E.prot DVA - 2015 - 0007959 del 23/03/2015

OGGETTO: *procedura di V.I.A. - elettrodotto Gissi – Foggia - intervento proposto da TERNA – opposizione*

In relazione all'intervento in oggetto si osserva quanto segue.

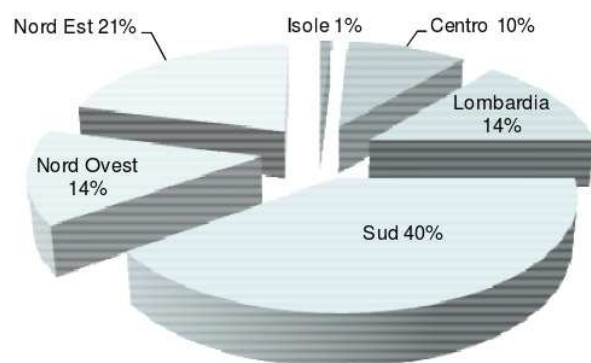
Il calcolo effettuato da TERNA è sostanzialmente del tutto autoreferenziale, visto che non si presenta alcun dato di supporto né il metodo alla base della valutazione; per quanto ci riguarda potrebbe essere un numero letteralmente preso a caso.

Figura 1 - Aree a maggiore criticità per la sicurezza sulla rete primaria a 380 – 220 kV

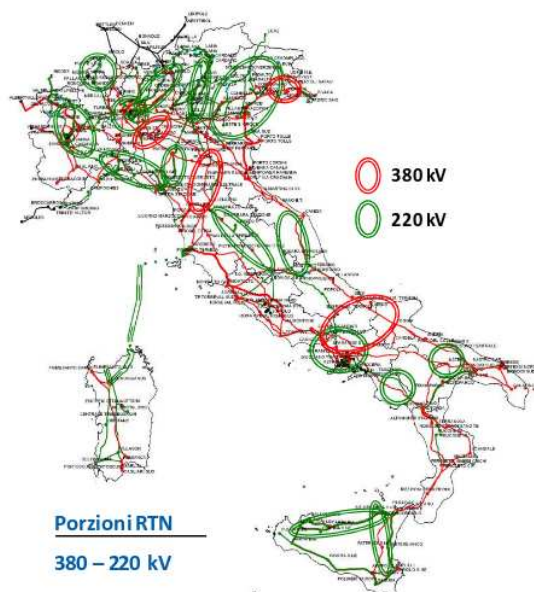
Il cerchio rosso è quello relativo alla tratta Foggia – Benevento, su cui, peraltro, è in corso un intervento di potenziamento. Si può leggere nel documento di TERNA “Nel Sud si concentrano il 40% dei sovraccarichi riscontrati a livello nazionale; la rete a 380 kV tra Campania e Puglia, in particolare le arterie tra le stazioni di Benevento 2, Troia e Foggia, risulta essere interessata da consistenti fenomeni di trasporto di energia che dai poli di produzione della Puglia viene convogliata verso le aree di carico della Campania e del Centro Italia. Inoltre, sono di significativa importanza i sovraccarichi sulla rete primaria della Campania (in particolare al livello di tensione 220 kV), considerato che la stessa contribuisce ad alimentare direttamente i carichi di Salerno, Napoli e Caserta. Tali problemi si concentrano principalmente nell’area compresa tra Montecorvino (SA) e S. Sofia (CE), la cui rete a 380 e 220 kV è chiamata a trasportare gli elevati flussi di potenza dai poli di produzione della Calabria e della Puglia verso le aree di carico di Napoli e Caserta.”

Invece, le figure riportate nel quadro progettuale relative alle criticità sulla dorsale adriatica erano quelle contenute in Piani di Sviluppo precedenti (2008) non supportati da dati tecnici e simulazioni!

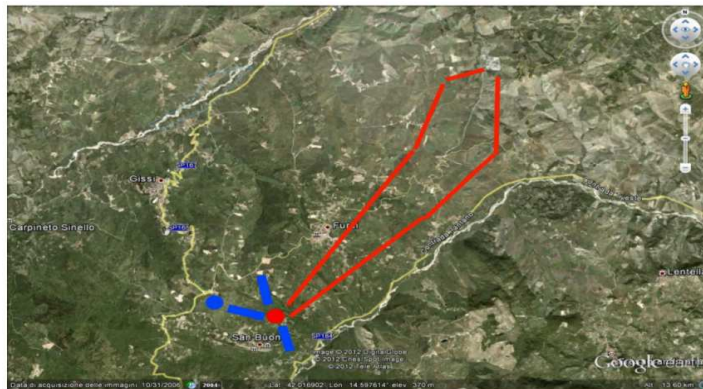
Il tutto evidenziato anche con una cartina con traiettorie che intersecano proprio l'elettrodotto in questione!

E' possibile aggiungere una seconda linea a quella già esistente proprio perpendicolarmente alle traiettorie che d'inverno ogni giorno vengono attraversate da decine di nibbi?
